Q&A (ver. 2026/6/25)

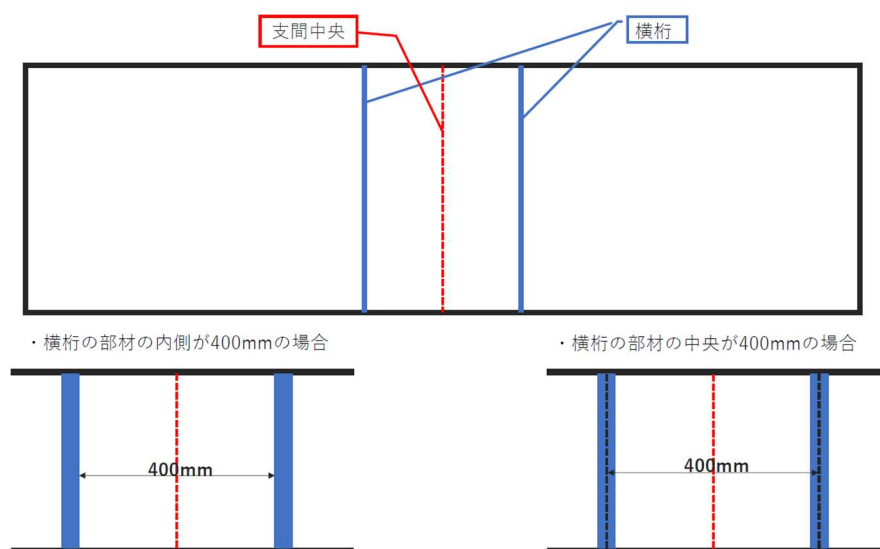
質問 1 (学生・企業両部門に関連)：ルールブックに「床板を支持する横桁の位置は支間中央からそれぞれ 200 mm の位置に設置しなければならない」との記載がありましたが、横桁の部材の内側が 400mm になるような配置、もしくは部材の中央が 400mm になるような配置、どちらが正しい認識でしょうか。資料を添付しておりますので、そちらと合わせてご確認をよろしくお願いいたします。

Question 1: According to the rulebook, the cross beams supporting the floorboards must be placed 200 mm away from the center of the span on each side. Does this mean the distance between the inside faces of the beams is 400 mm, or the distance from center-to-center is 400 mm? Please check this along with the attached document. Thank you.

→**回答：**「支間中央から 200mm の位置に部材が存在する」ようにしていただきたく、その位置が部材芯であるか、はたまた部材端部ギリギリであるかまではルールで縛っておりません。ですので、左右どちらの図もルール違反とはなりません。左側の図で設計をした際、製作誤差や組み立て誤差で 200mm 位置からわずかに横桁が外側にずれてしまうと、ペナルティの対象となる可能性がありますのでご注意ください。

→**Answer:** The rule simply requires the components to be positioned 200 mm from the center of the span. It doesn't specify if it's from the centerline or the very edge of the component, so both diagrams are compliant. Just be aware that if you go with the left diagram, any slight manufacturing or assembly error that shifts the cross beams outward from the 200 mm mark might put you at risk of a penalty.
